女川原子力発電所第2号機 工事計画審査資料	
資料番号	02-補-E-01-0100-6-2 改 5
提出年月日	2023年6月 27日
【凡例】 : 前回ヒアリング資料からの変更箇所

補足-100-6-2 原子炉冷却材浄化系主配管の

要目表記載変更について

東北電力株式会社

工事計画認可申請 第4-7-1-3-1 図	
女川原子力発電所 第2号機	
名	【設計基準対象施設】
称	原子炉冷却材浄化系系統図 (原子炉冷却材浄化系その1)
東北電力株式会社	
縮尺	1:1000
単位	mm
D	管径
T	温度
M	流量

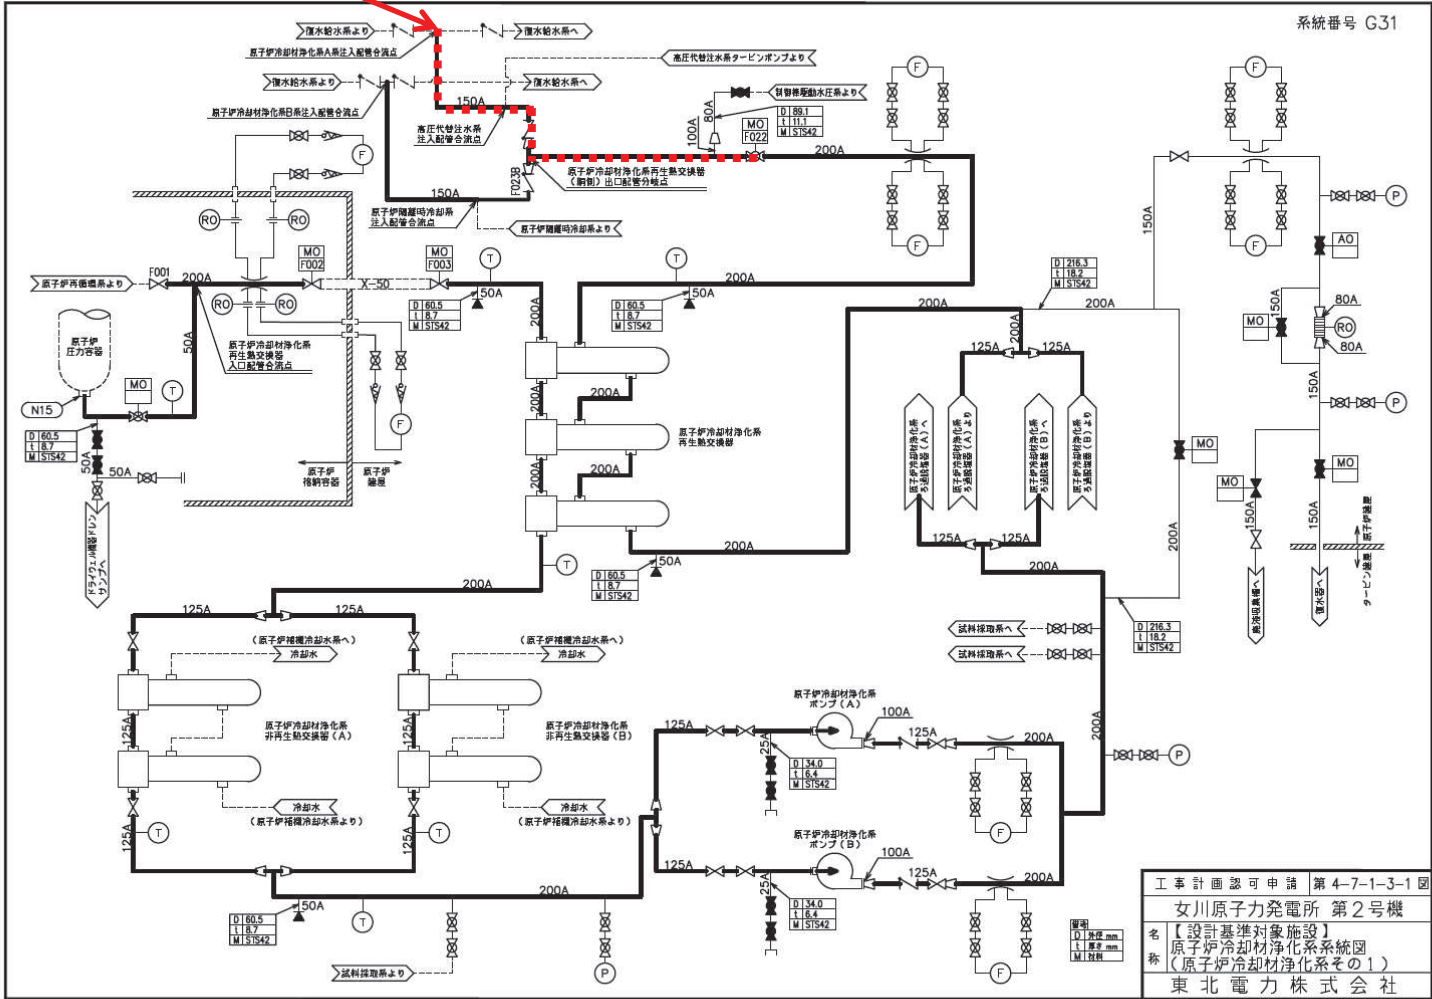
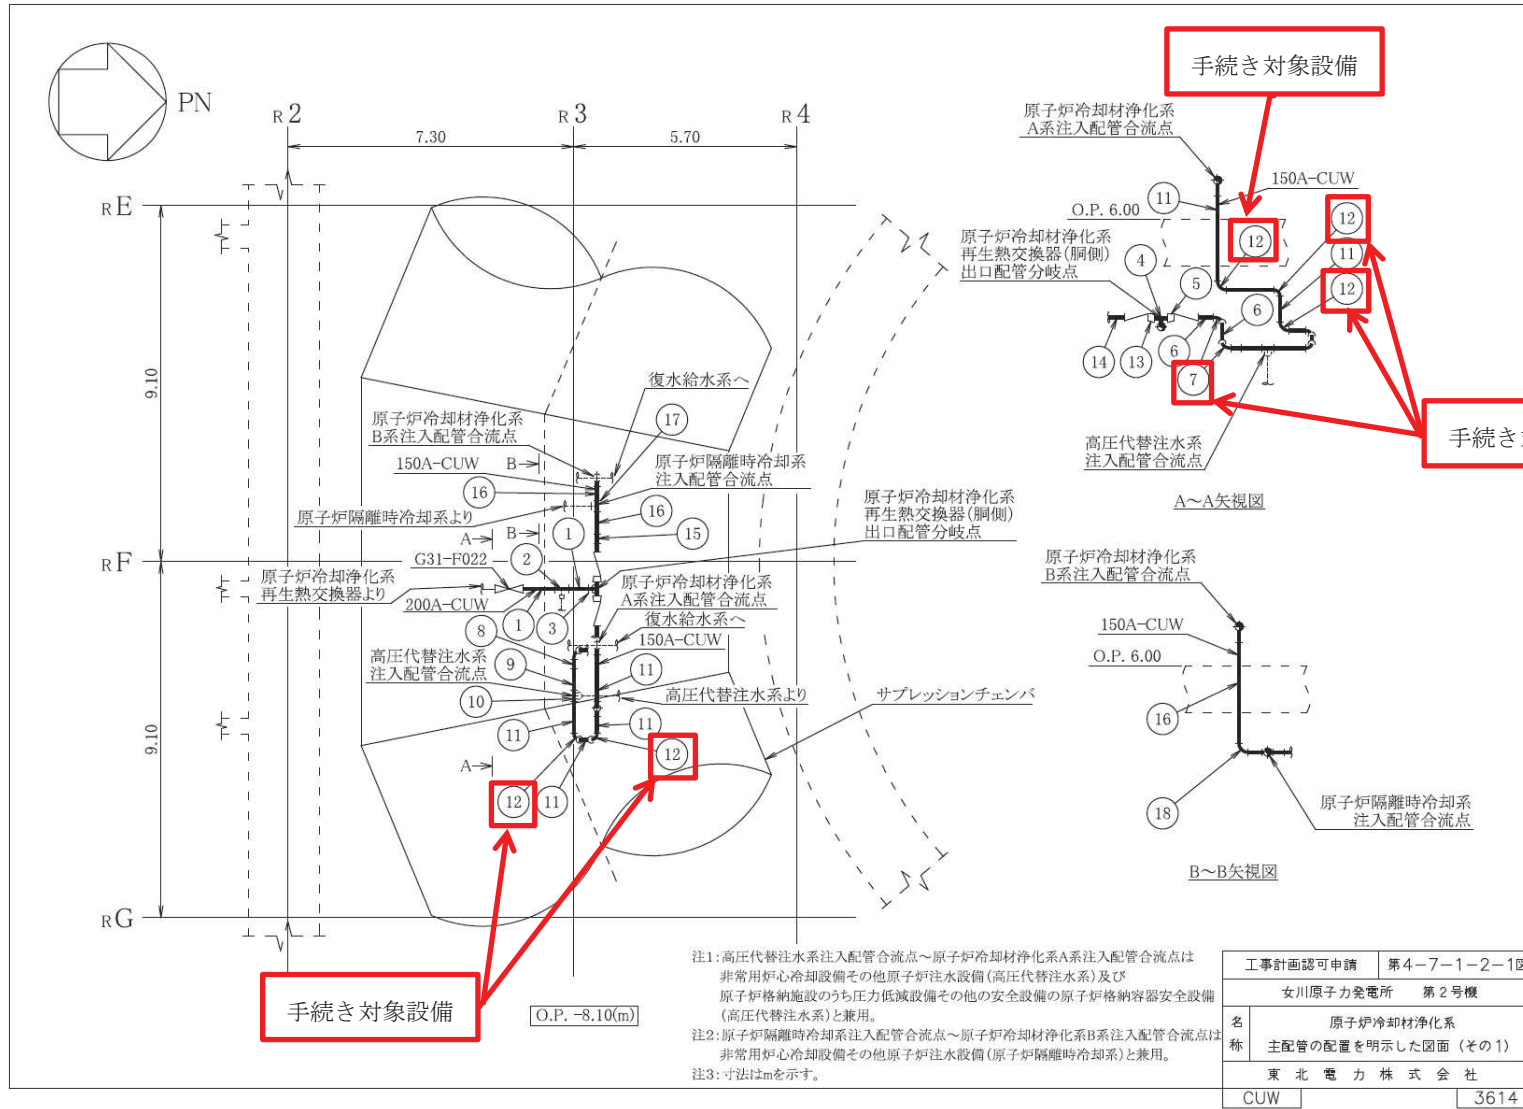
添付資料 2：原子炉冷却材浄化系の系統図（今回変更認可申請資料）

女川原子力発電所第2号機 設計及び工事計画の変更認可申請 変更前後比較表
 (原子炉冷却系統施設に係る機器の配置を明示した図面及び系統図)

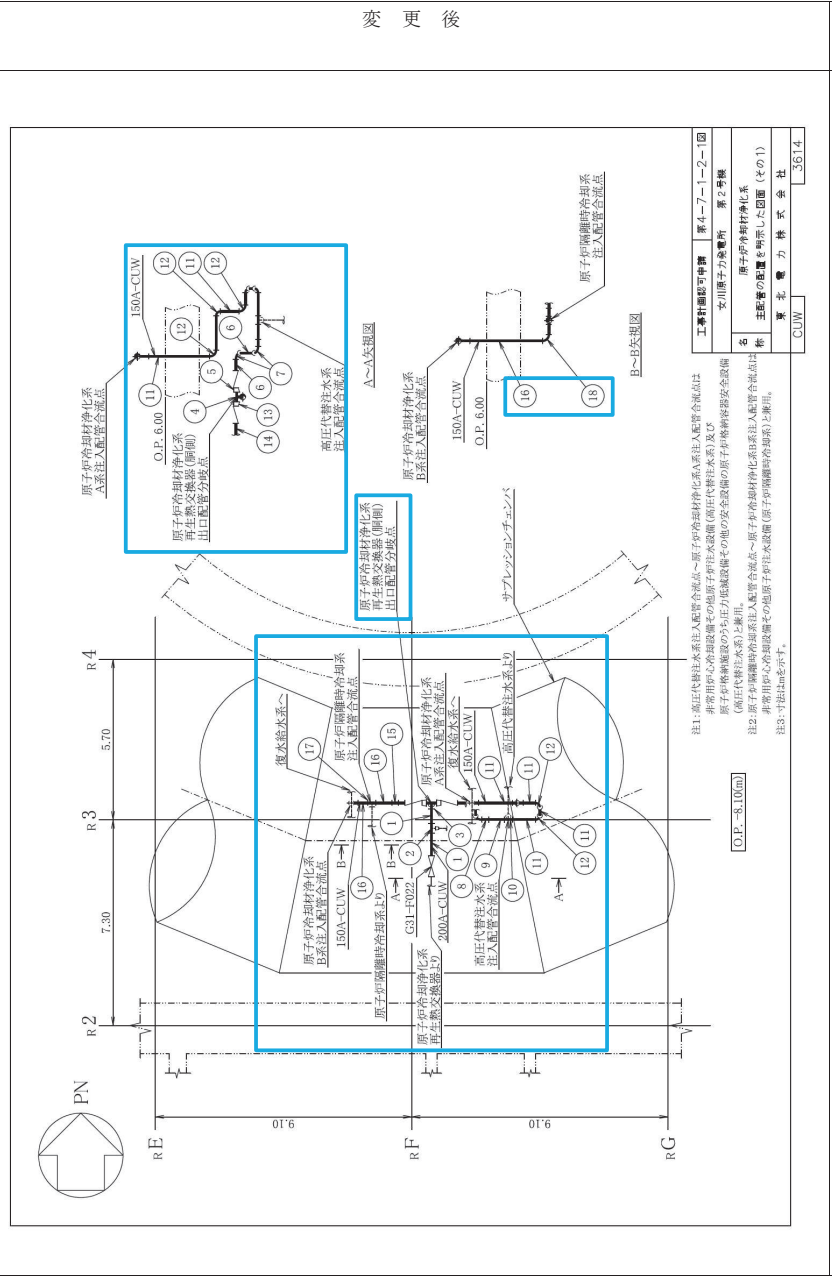
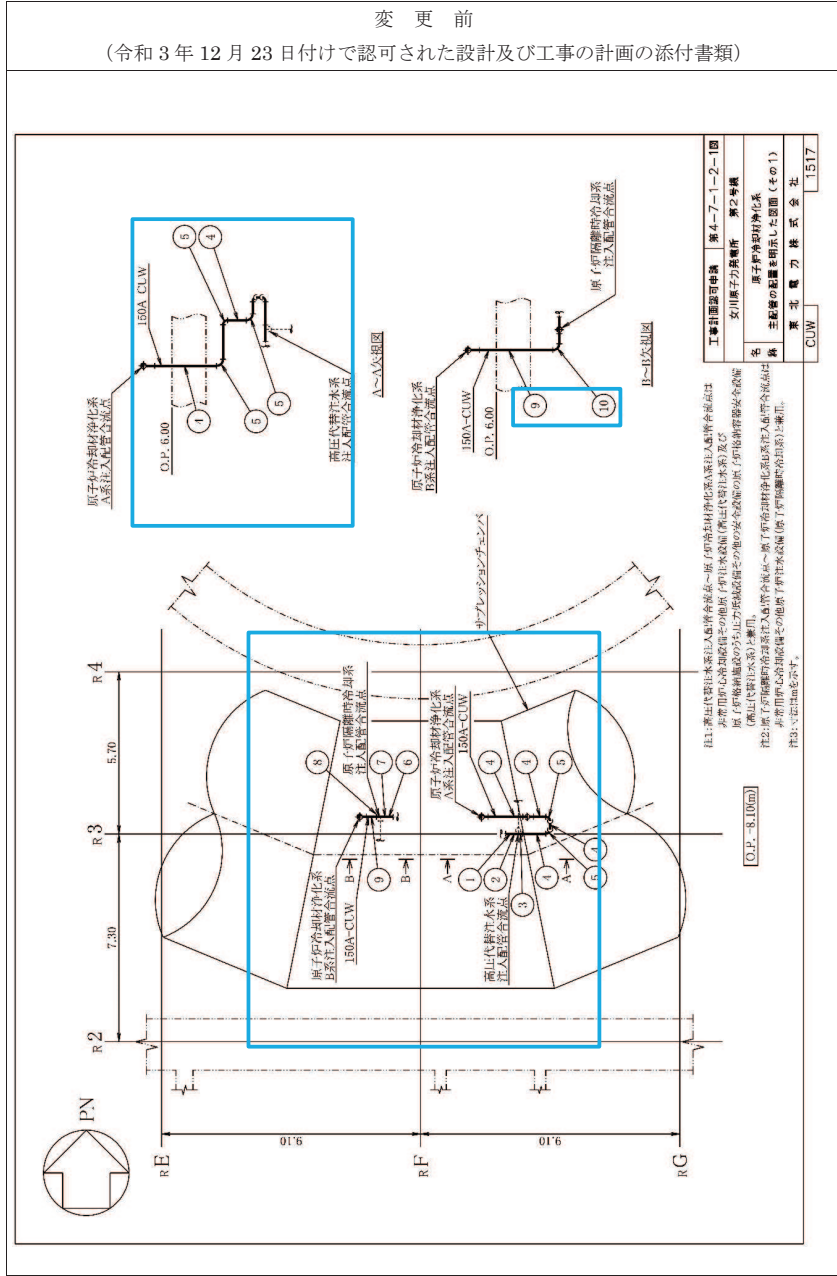
「G31-F022～高圧代替注水系注入配管合流点」のエルボは、変更前には記載されていなかったが、原子炉冷却材浄化系主配管の要目表の記載の変更に伴い要目表の変更後にエルボを新設することを記載したことにより、当該エルボを追加する必要があることから、変更後の管 No.⑦として記載を追加する。

なお、「高圧代替注水系注入配管合流点～原子炉冷却材浄化系A系注入配管合流点」のエルボについては、既認可の設計及び工事の計画に添付した図面に既に記載していたことから、当該エルボの追加はない。

また、一部細線となっていた主経路を太線表記し、当該配管図内で主配管の範囲 (G31-F022～高圧代替注水系入口配管合流点) が確認できるように主経路の太線表記を追加し、これに伴う管番号の割り振りの変更を行う。

女川原子力発電所第2号機 設計及び工事計画の変更認可申請 変更前後比較表
 (原子炉冷却系統施設に係る機器の配置を明示した図面及び系統図)

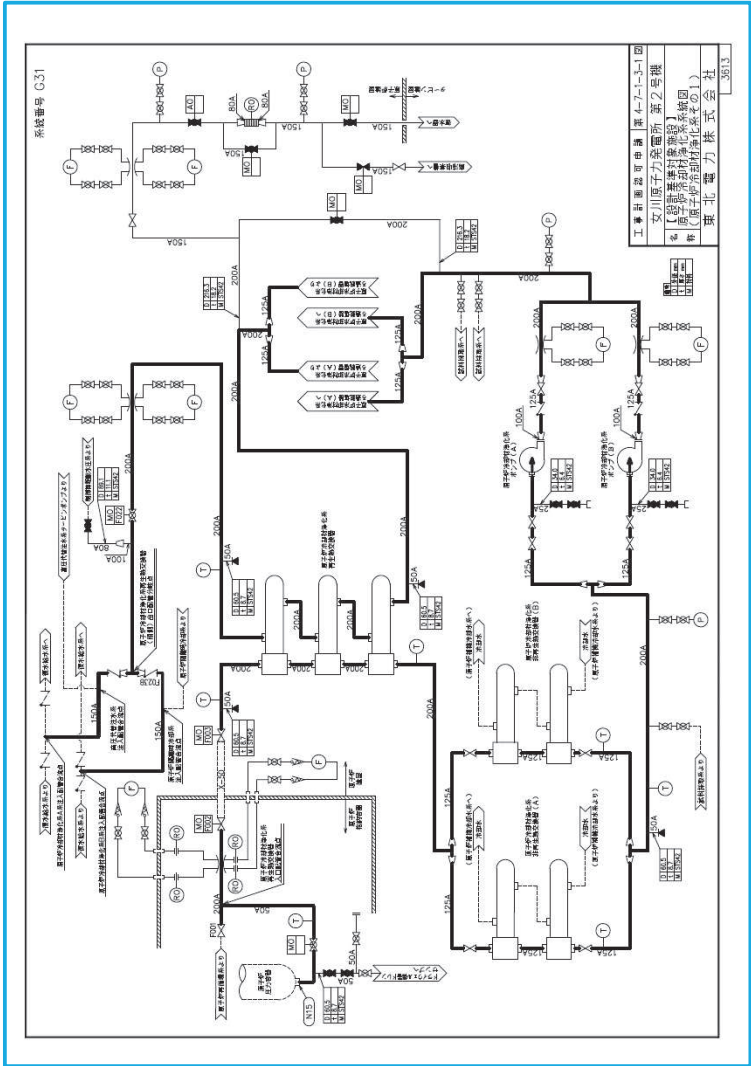
変更前 (令和3年12月23日付で認可された設計及び工事の計画の添付書類)	変更後	備考
		<p>設計基準対象施設である「G31-F022～高圧代替注水系注入配管合流点」について、原子炉冷却材浄化系主配管の要目表の記載の変更により、要目表の変更後にエルボを新設することを記載したことで、設計基準対象施設としての原子炉冷却材浄化系の系統図を追加する必要があることから、本ページを追加する。</p>

女川原子力発電所第2号機 設計及び工事計画の変更認可申請 変更前後比較表
 (VI-3-3-3-7-1-1-1 管の基本板厚計算書 (原子炉冷却材浄化系))

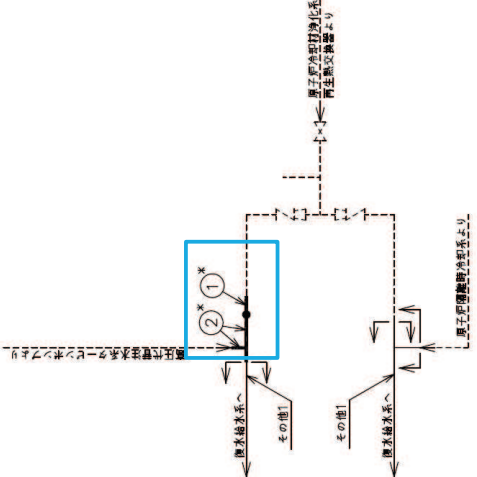
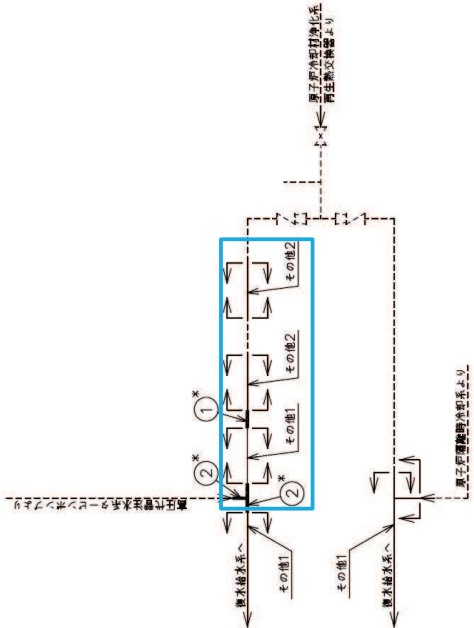
変 更 前 (令和3年12月23日付けで認可された設計及び工事の計画の添付書類)	変 更 後	備 考
<p style="text-align: center;">O2 ⑥ VI-3-3-3-7-1-1-1 R1</p> <p style="text-align: center;">1. 概略系統図</p>  <p style="text-align: center;">1</p> <p style="text-align: right;">注記*: 管継手 原子炉冷却材浄化系配管系統図</p> <p style="text-align: right;">本図面の板厚計算書は、平成3年6月19日付け、第4回「3号炉第1003号炉にて認可された工事計画書の添付書類「IV-2-1-2-1-1」管の基本板厚計算書」による。</p>	<p style="text-align: center;">O2 変二 VI-3-3-3-7-1-1-1 R1</p> <p style="text-align: center;">1. 概略系統図</p>  <p style="text-align: center;">1</p> <p style="text-align: right;">注記*: 管継手 原子炉冷却材浄化系配管系統図</p> <p style="text-align: right;">本図面の板厚計算書は、平成3年6月19日付け、第4回「3号炉第1003号炉にて認可された工事計画書の添付書類「IV-2-1-2-1-1」管の基本板厚計算書」による。</p>	<p>原子炉冷却材浄化系主配管の要目表の記載の変更により、「G31-F022～高压代替注水系注入配管合流点」について、要目表の変更後にエルボを新設することを記載したことに伴い、当該エルボを評価対象として記載する。</p>
